**Herning**  
Kommune

Sagsnummer:  
06.00.00-P16-1-15

## Tillæg 1 til Herning Kommunes spildevandsplan 2015 – 2025 for Ørnhøj

*Placering af lokalplan 84.T1.2 i Ørnhøj.*

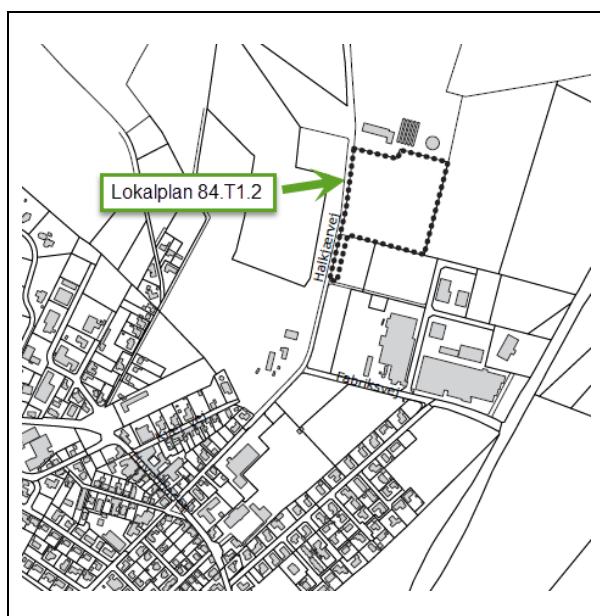
En forudsætning for etablering af varmekær og solfangeranlæg i lokalplanområdet, er at området optages i Herning Kommunes spildevandsplan. Med dette tillæg optages lokalplanområdet som opland Ø13P i spildevandsplanen jf. oplandskort, udløbsskema og oplands-skema i tillæggets bilag 1 - 3.

Opland Ø13P optages i spildevandsplanen som separatkloakeret, med afledning af spildevand og regnvand fra befæstede arealer til Herning Vand A/S kloaksystem. Afledningen af regnvand fra befæstede arealer må højst ske fra en 70 % af ejendommens areal. Opland Ø13P udgør 1,26 ha. Dvs. at der afledes regnvand kan ske fra 0,88 ha overflade.

Afledning af spildevand fra opland Ø13P skal ske til Grønbjerg Renseanlæg i Ringkøbing-Skjern Kommune. Indtil separering af kloaksystemet i Ørnholm By inden 2023 vil regnvand fra tage og befæstede arealer blive ledt til forsinkelse i nyt, midlertidigt regnvandsbassin v. varmekæret og videre til den eksisterende regnvandsledning for opland Ø03 med udløb via O0301UD via grøft og efterfølgende bassin til Halkær Bæk
